**深圳海洋大学二期（海洋博物馆）设计  
资格预审文件答疑补遗（一）**  
(标段编号：2409-440300-04-01-552907001001)

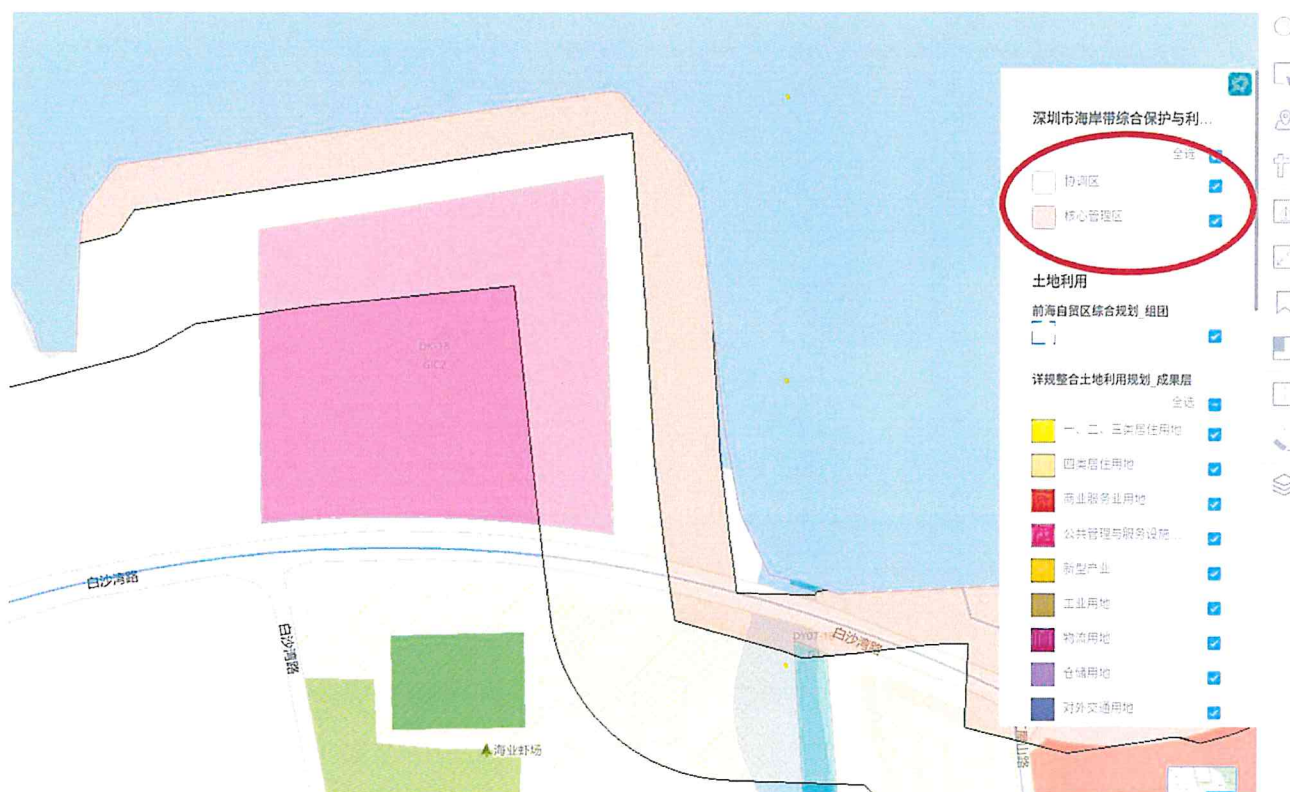
22. 本地块沿海范围规划中设想为海滩，请问是否有具体位置或应结合本方案设计?

答：沿海范围不是海滩，目前已经完工，为步道和绿地。

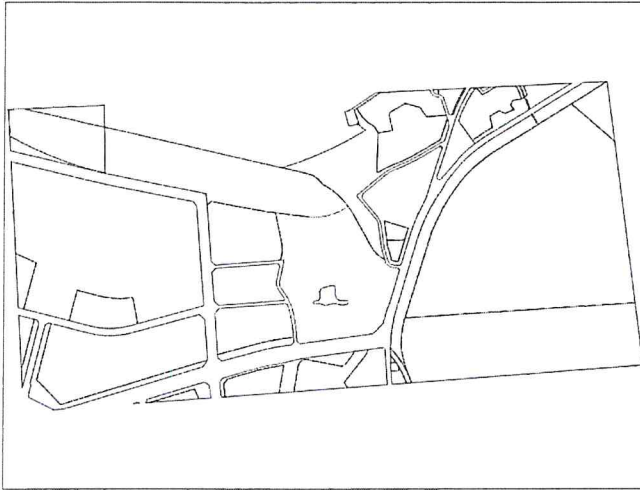
32. 用地南侧预留的综合服务区是什么功能？附件 1 PDF 文件 4 三位一体规划中有关于此用地作为海洋科技客厅的相关信息是否作为设计参考？

答：此用地目前为居住用地，远期或考虑进行规划调整。

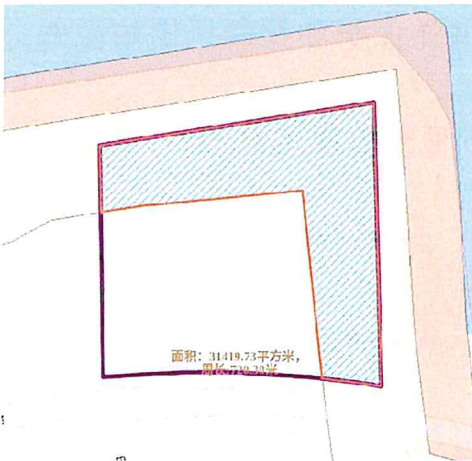
35. 文件夹 10 生态环境保护线 CAD 文件打开未看到 cad 图纸。

答：海博馆地块不涉及基本生态控制线、陆域生态保护红线、海域保护红线。

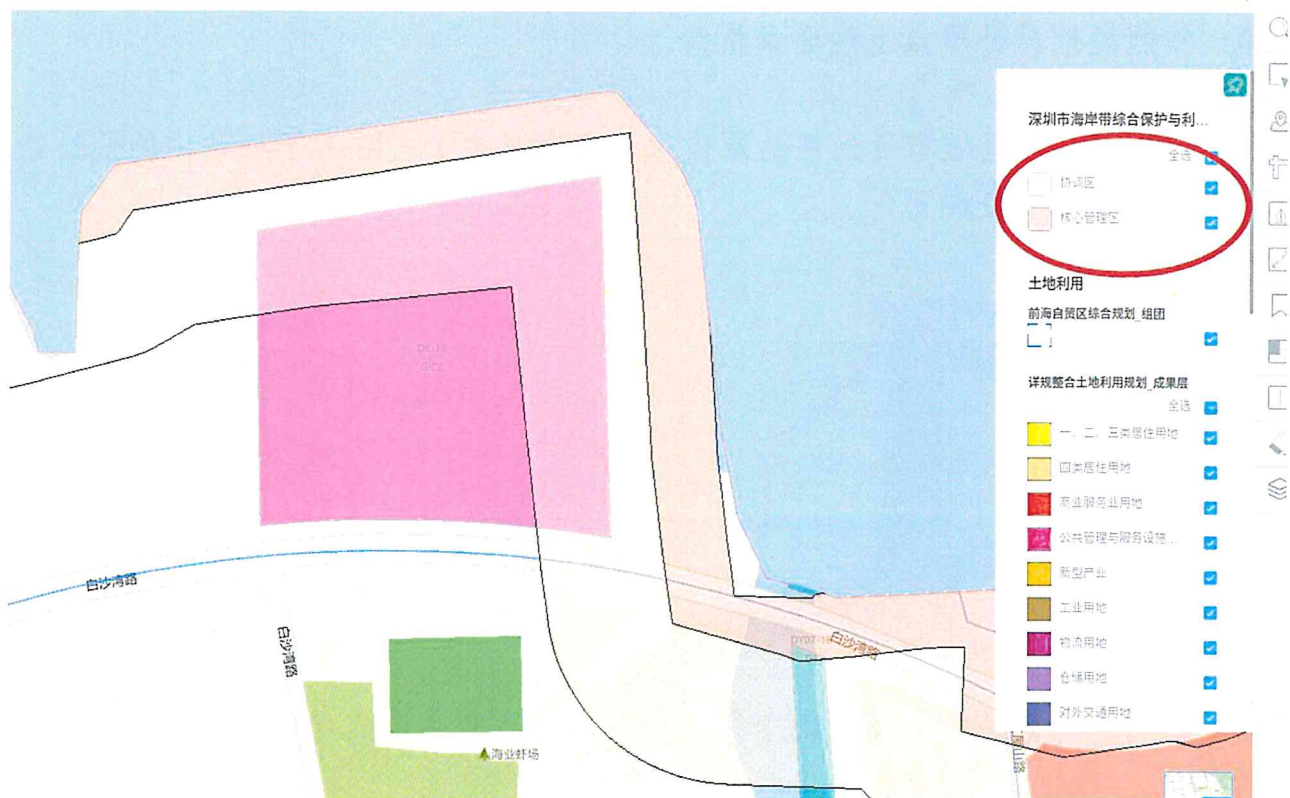
36. 文件夹 6 海岸带协调区准确范围，需明确协调区的具体管控要求。

答：参见下图图例，管控要求详见补遗文件附件 8、附件 9。

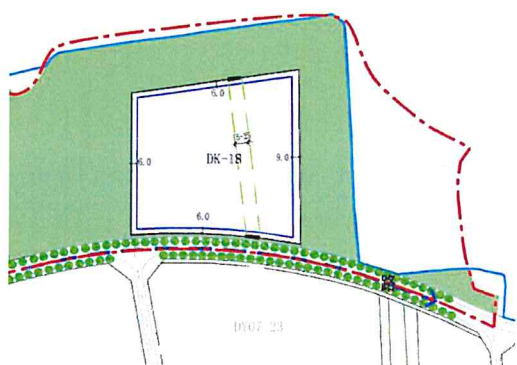
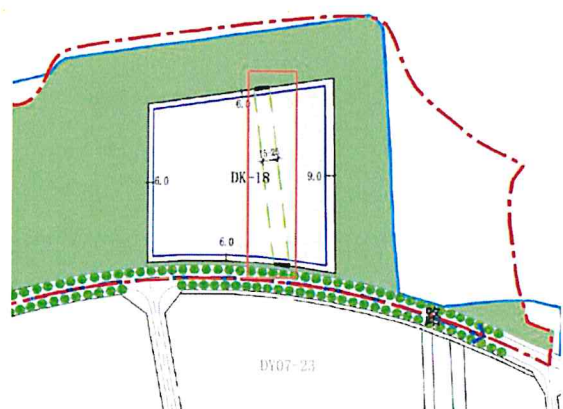
38. 招标文件里面《规划设计要点》关于建筑退线要求: 一级  $\geq 6$  米, 二级  $\geq 9$  米。

《12-坝光片区城市设计评估及优化(研究报告)-2》里面建筑退线东侧退 9 米。

请问建筑退线按那个文件要求来控制?

答：按照规划设计要点退线要求执行。
